SERVICE INFO – FAG 0034

Зміна модуля колісного підшипника

Виробник: Alexander Dennis

Номера осей DANA: S63U, S75U, T75U

Зображення 1: Для вісей з номером S63U, крім модуля колісного підшипника, необхідно також замінити гальмівний диск, кріплення колеса, шпильки для кріплення колеса і гайки

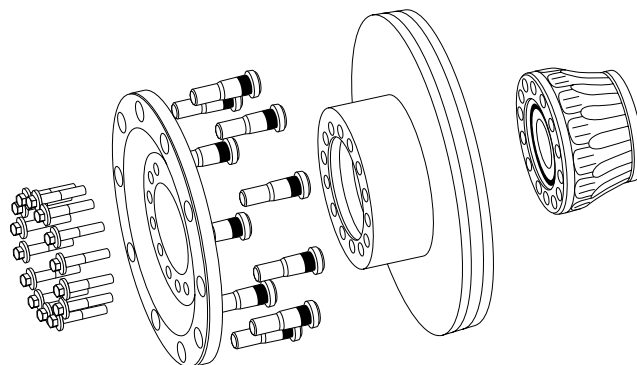
Компанія-виробник автобусів Alexander Dennis змінила постачальника колісних підшипників Timken на FAG для вісей DANA (з номерами S63U, S75U, T75U).

Якщо в рамках ремонту вісей з номерами S63U, S75U і T75U залишається підшипник виробництва компанії Timken, необхідно замінити додаткові компоненти.
Запасні частини можна придбати у виробника автобусів.

Номер осі	Необхідні компоненти	Арт. номер Alexander Dennis	Кількість
S63U	Кріплення колеса	658468-3	1 x
	Шпильки для кріплення колеса	650723-2	10 x
	Гальмівний диск	658468-4	1 x
	Гайки	658468-5	14 x
S75U	Кріплення колеса	661391-2	1 x
	Гайки	661391-3	14 x
T75U	Кріплення колеса	661391-2	1 x
	Гайки	661391-3	14 x
NDS 80	Жодні	-	-

Момент затягування для гайок: 236–260 Нм
